**Правила № 51 ООН (шум, производимый  
транспортными средствами категорий М и N)**

### **Предложение по дополнению 8 к поправкам серии 03 к Правилам № 51 ООН**

**Представлено неофициальной рабочей группой  
по неопределенностям измерений\***

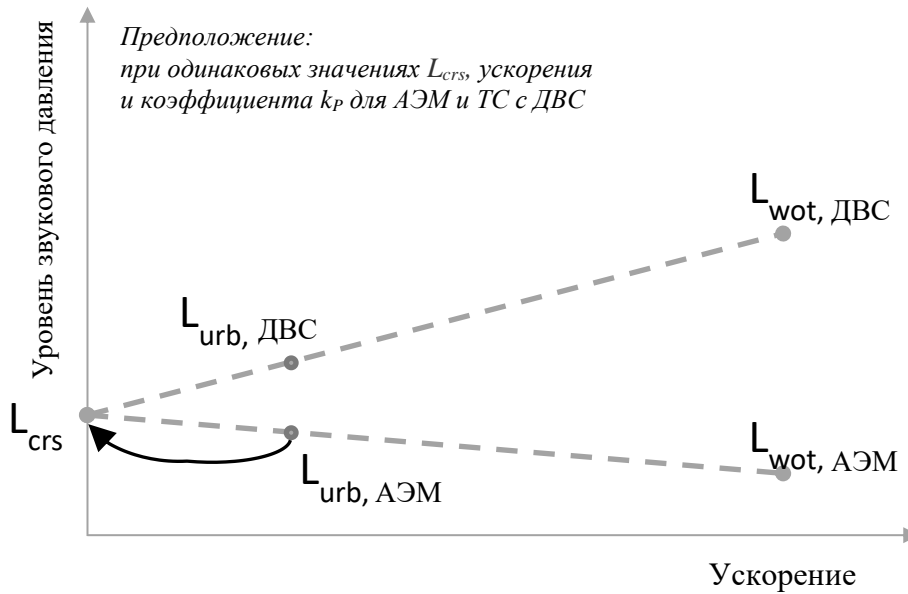
6. Во избежание путаницы из-за регистрируемого значения  $L_{urban}$ , которое в данном конкретном случае может быть меньше  $L_{crs}$ ,  $L_{urban}$  принимают равным  $L_{crs}$ , как показано на диаграмме ниже.

**В тех случаях, когда  $L_{wot,rep}$  меньше  $L_{crs,rep}$ :**

$$k_p=1.$$

**В тех случаях, когда  $L_{wot,rep}$  меньше  $L_{crs,rep}$ , окончательным результатом  $L_{urban}$  является результат испытания с постоянной скоростью:**

$$L_{urban} = L_{crs,rep}».$$
